Kompleksas: LEZ INŽINERINIAI TINKLAI (VANDENTIEKIS, NUOTEKYNĖ, DUJOTIEKIS, ELEKTROS TINKLAI), PRIVAŽIAVIMO KELIAI I LEZ - STATYBOS ETAPUI
Adresas: Kauno r.sav., Karmėlavos sen.

Objektas: IŠLEIDIMO ŽIOTYS "ŽT3"

AIŠKINAMASIS RAŠTAS

**VIEŠOJO PIRKIMO
„LIETAUS NUOTEKŲ TINKLŲ ĮRENGIMAS KAUNO LEZ TERITORIJOJE“
DOKUMENTŲ PAAIŠKINIMAI NR. 1**

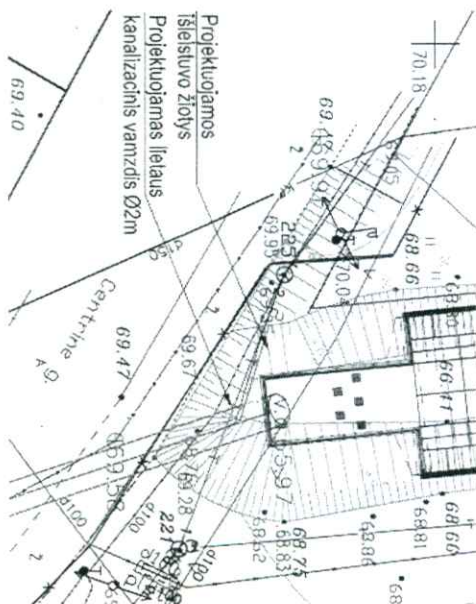
2. Klausimas. Techninio projekto dalies „Išleidimo žiotys ŽT3“ brėžinyje „Melioracinio griovio šlaitų tvirtinimo schema“ matosi, kad projektuojamas žiotis ties išleistuvu (žiūrėti žemiau pridedamą schemą) kerta vandentiekio d100mm, telekomo bei kiti ryšių tinklai, kuriuos norint įrengti žiotis reikės iškelti. Prašome nurodyti ar šie darbai įeina į šio pirkimo apimtį. Jei taip, prašome nurodyti, kurioje darbų kiekių žiniaraščio eilutėje tai turi būti įvertinta.

Paklausime minimi darbai turės būti atliekami darbo projekte apibrėžta ir su užsakovu suderinta tvarka bei turi būti įskaičiuoti žiniaraščio dalyje „Išleidimo žiotys ŽT3“. Pridedame patikslintą pirkimo sąlygų priedą Nr. 2 („2017-03-23 Priedas Nr2 Pasiūlymo kainų žiniaraštis“), kurio dalyje „Išleidimo žiotys ŽT3“ įtraukta nauja eilutė Nr. 44: „Vandentiekio d100mm, telekomo bei kitų ryšių tinklų iškėlimas“.
